REWIZJA 16.03.2021

INWESTOR	Rzymisko - Katolicka Parafia pw. św. Anny i Joachima ul. Sucha 3 80-531 Gdańsk - Letnica, Polska	D.T.
OBIEKT	KOŚCIÓŁ PW. ŚW. ANNY I JOACHIMA	
PROJEKT	PROJEKT BUDOWLANY	
RYSEK	RZUT PARTERU - RYSUNEK ZAMIENNY	
DATA	PROJEKTANT	arch. Antoni Taraszkiewicz
04.2018	UPR. NR 3354/Gd/86	inż. architekt. inżynier
SKALA	SPRAWDZAJĄCY	arch. Mateusz Gerlik
1:100		arch. Agnieszka Malinowska
		UPR. NR PO/KK/208/2008
		w spec. architektonicznej
		NR RYS.

Z.2

RZUT PARTERU SKALA 1:100

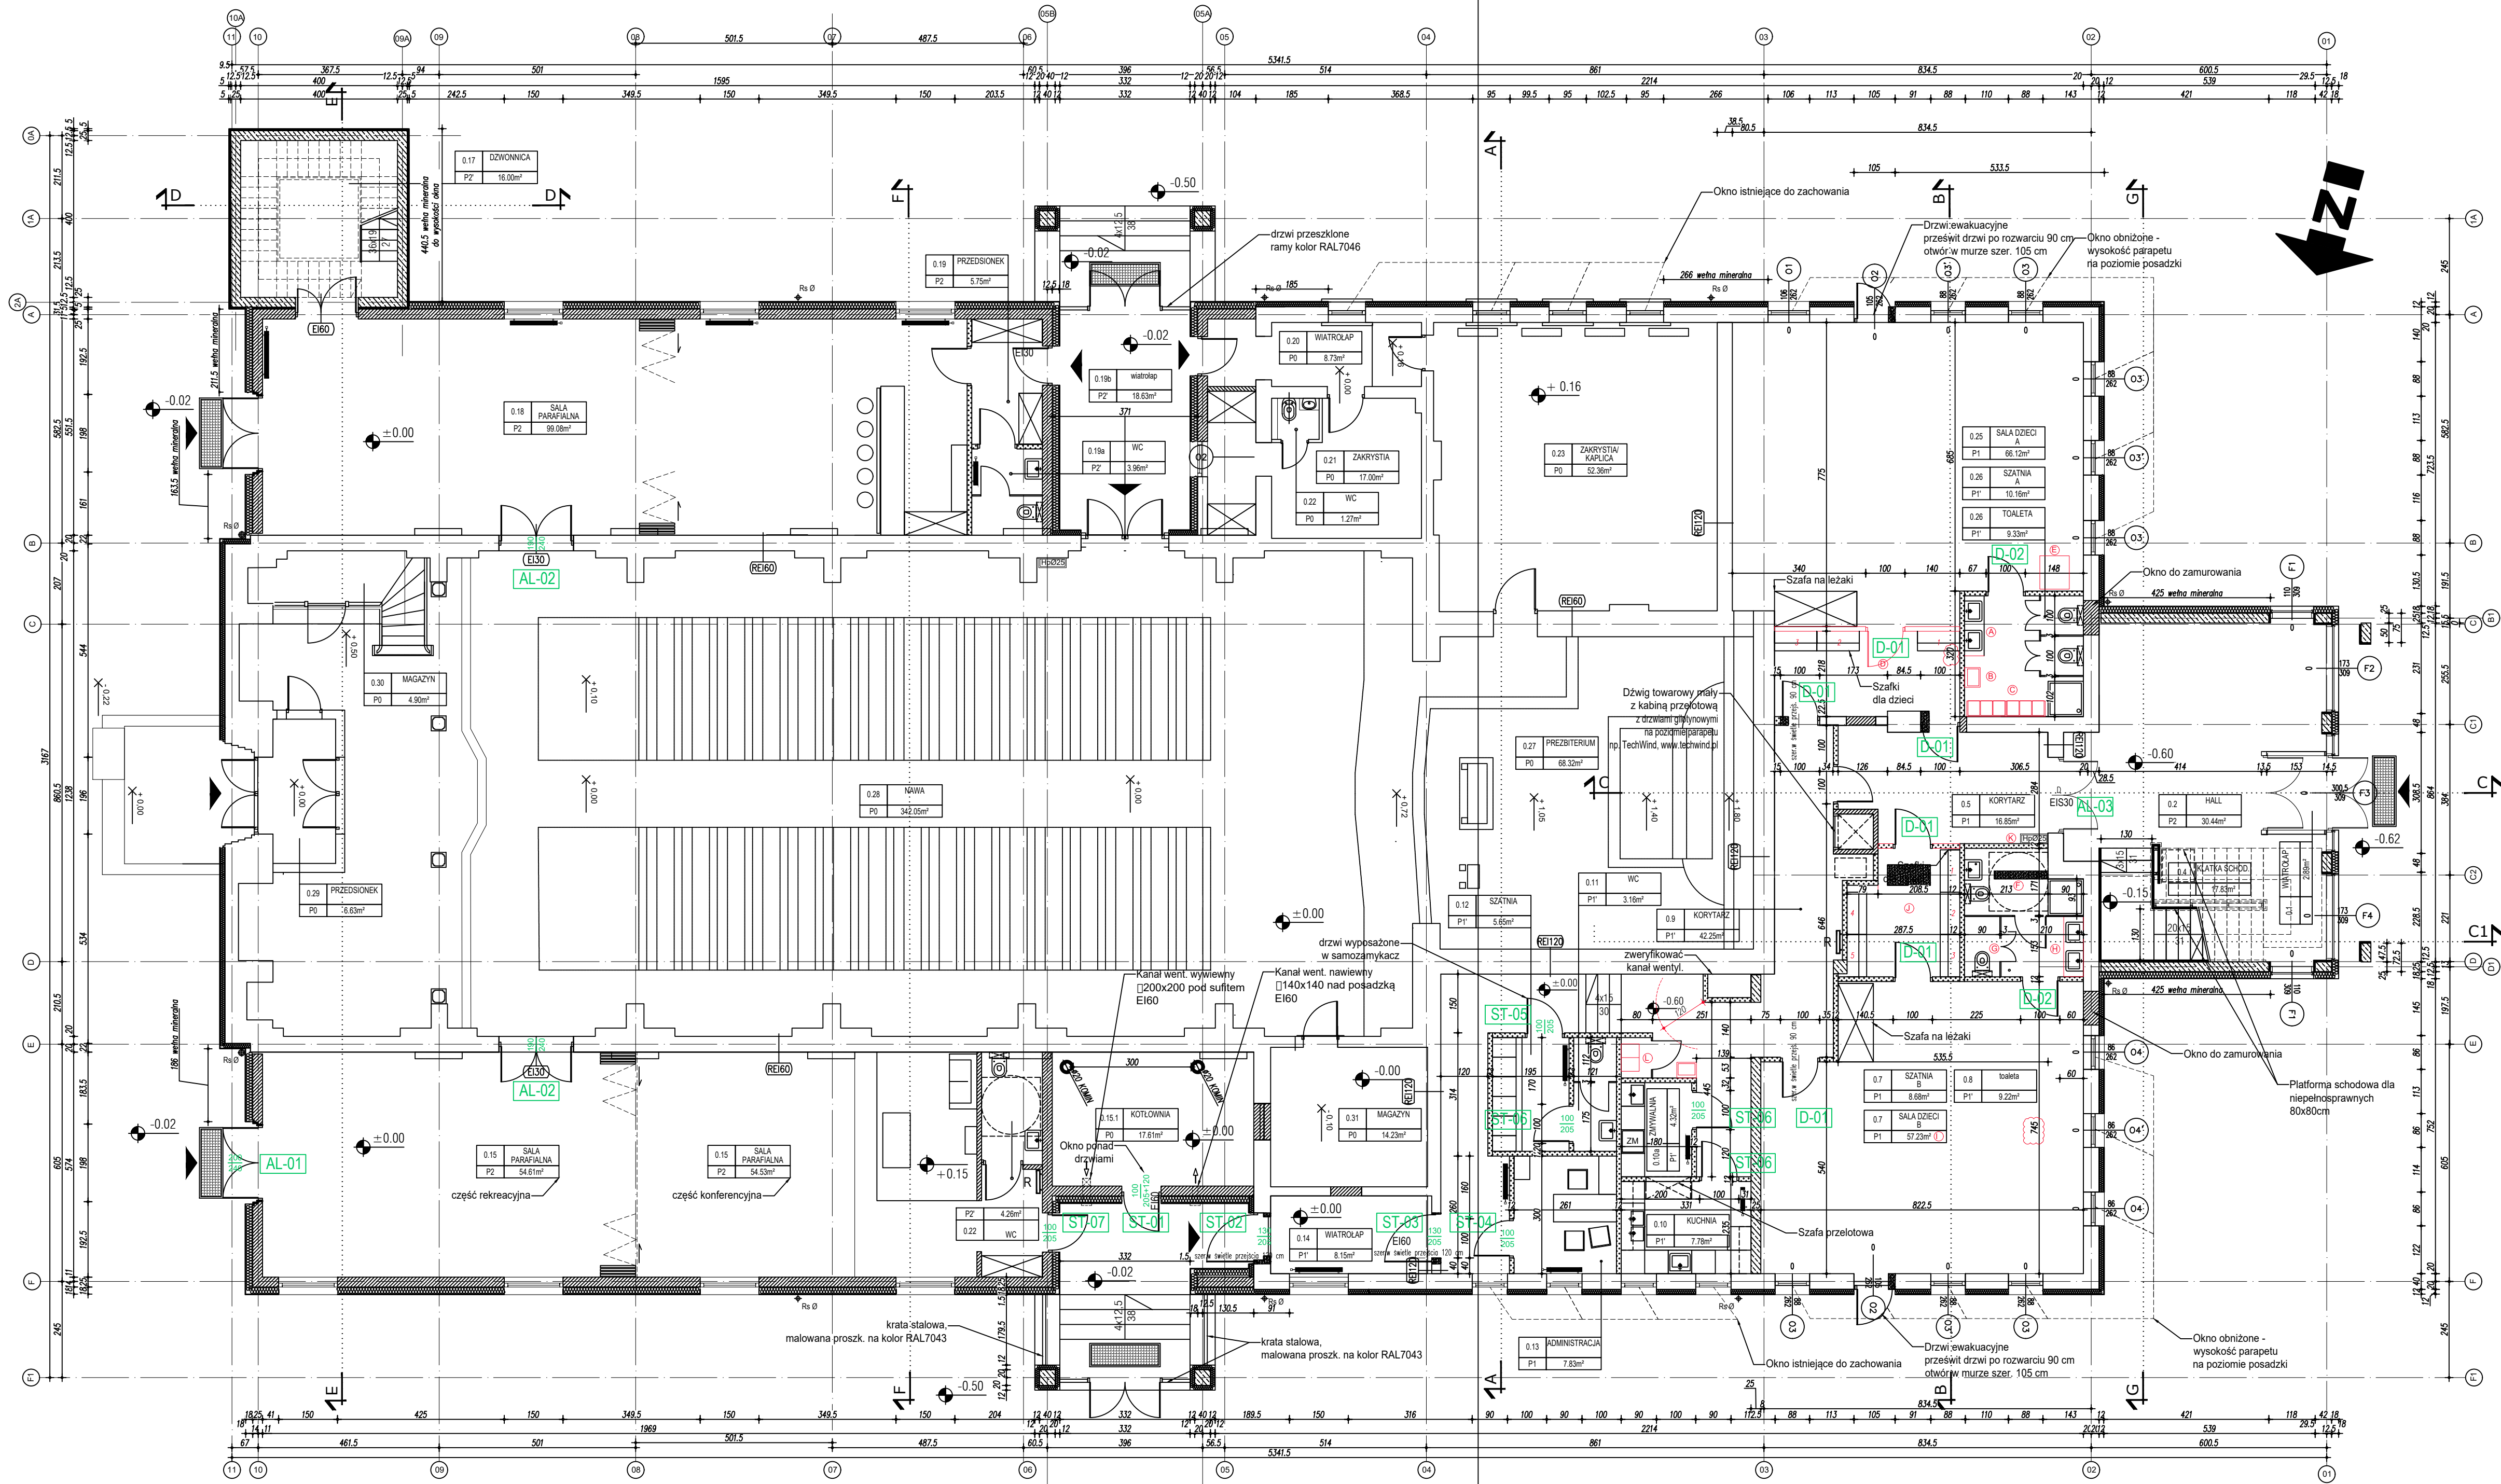
lista zmian aranżacyjnych PARTER:

SALA DZIECI A – złobek
A – redukcja na 2 umywalki temp. max. 40°C
B – zlew do mycia nacinków; 50x40cm
C – 2 x szafka na 15 nacinków; 40x100x130cm
zmiana ustępu na brodzik
D – wprowadzenie wydzielonej szatni
E – przewijak; 85x75x116cm

SALA DZIECI B – przedszkole
F – toaleta dla nps dostępna od sali
koła fi 150 do poruszania się na wózku
G – redukcja 1 x miejsca stępowa
H – redukcja na 2 umywalki temp. max. 40°C
I – zwiększenie powierzchni sali
do 57,5m² żeby pomieścić 23 dzieci
J – wydzielnie szatni

KOMUNIKACJA
K – przesunięcie hydrantu
L – zlew gospodarczy z miejscem
na wózek do sprzątnia
